Funktioneller Check und Kontrolle der Elektrolüfter für Wasser-/Ölkühler und AC-Kondensator

Wir möchten Ihnen mitteilen, dass aufgrund einer Nicht-Konformität der o.g. Komponente eines Zulieferers entschieden wurde Fahrzeuge des Modells 612 Scaglietti von **Assembly Nr. 54885 bis Assembly Nr. 56328 zu kontrollieren und ggf. zu aktualisieren.**

Fig. 1

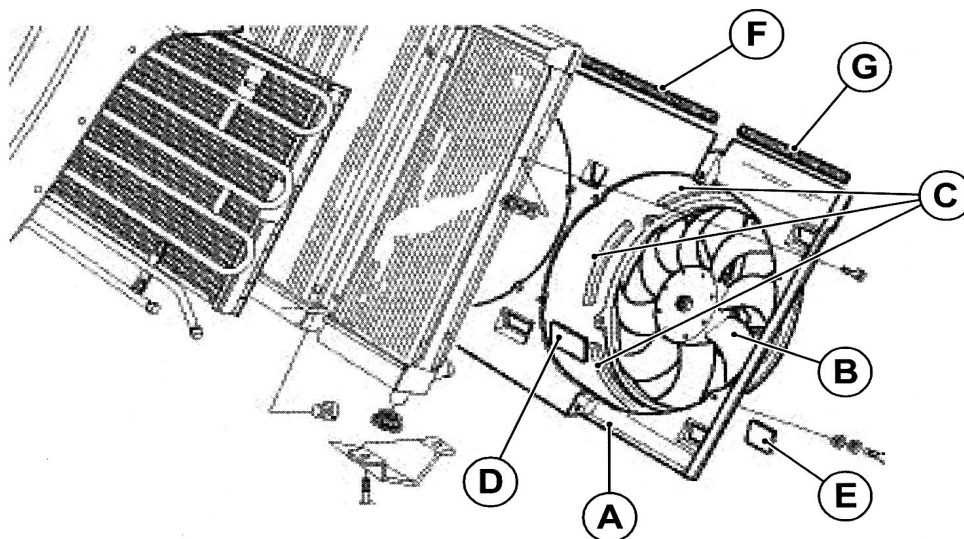
In diesem Fall oder zur Verhinderung der o.g. Fehlfunktion, **müssen die Elektrolüfter zusammen mit deren Zarge (Fig. 1), welche am Wasser-/Ölkühler und AC Kondensator befestigt ist, ausgetauscht werden.**

Zur Durchführung der erforderlichen Aktualisierung wurde ein Kit "**612S-575MM Zarge/Elektrolüfter**", ET-Nr. **70001124** (Fig. 1) mit folgenden Teilen erstellt:
